ÉTUDE D'IMPACT SUR L'ENVIRONNEMENT DU RÉAMÉNAGEMENT DE L'ÉCHANGEUR DE L'AUTOROUTE JEAN-LESAGE ET DE LA ROUTE 171 À LÉVIS

Réponses aux questions et commentaires du MDDEP

Version finale

JUIN 2009

Figure 9.4-5
Étapes de réalisation d'une dérivation temporaire d'un cours d'eau

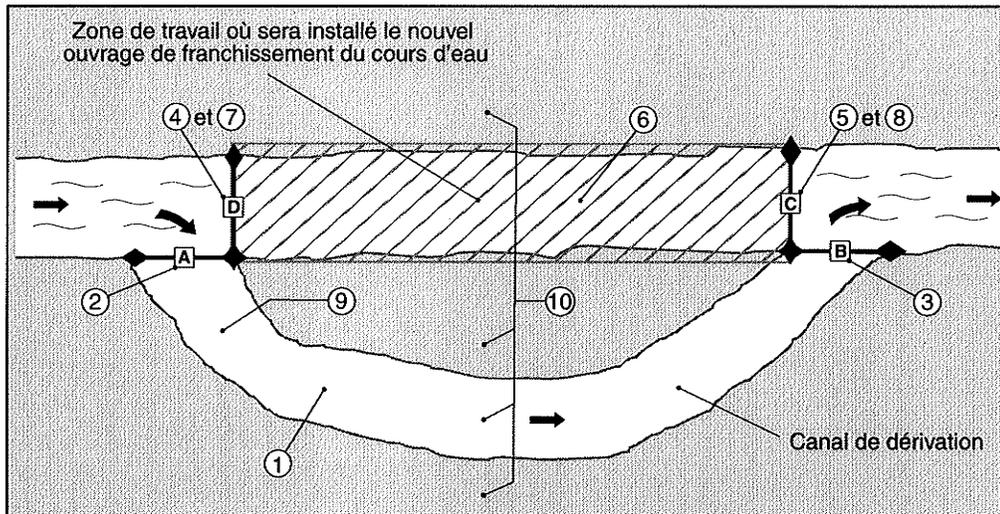
QC-19 *Savez-vous si des dérivations temporaires de cours d'eau seront nécessaires lors des travaux de construction? Si oui, pouvez-vous décrire sommairement les techniques et méthodes utilisées?*

Dans le cas où une dérivation temporaire du cours d'eau était aménagée pour assécher la zone des travaux elle le serait selon les méthodes présentées à la figure 9.4–5 du chapitre 9 *Mesures d'atténuation environnementales temporaires* dans le document *Tome II – Construction routière* du MTQ (annexe 4). De plus, de **l'enrochement ou une membrane étanche devront être installés dans le lit du canal afin d'empêcher la mise en suspension de particules.** L'entrepreneur devra aussi faire approuver sa méthode de construction du canal par le MTQ avant le début des travaux. **Afin d'éviter** que des poissons se trouvent prisonniers de la section asséchée, il faudra procéder à leur récolte immédiatement après la coupure et les remettre dans des sections en **eau du cours d'eau.**
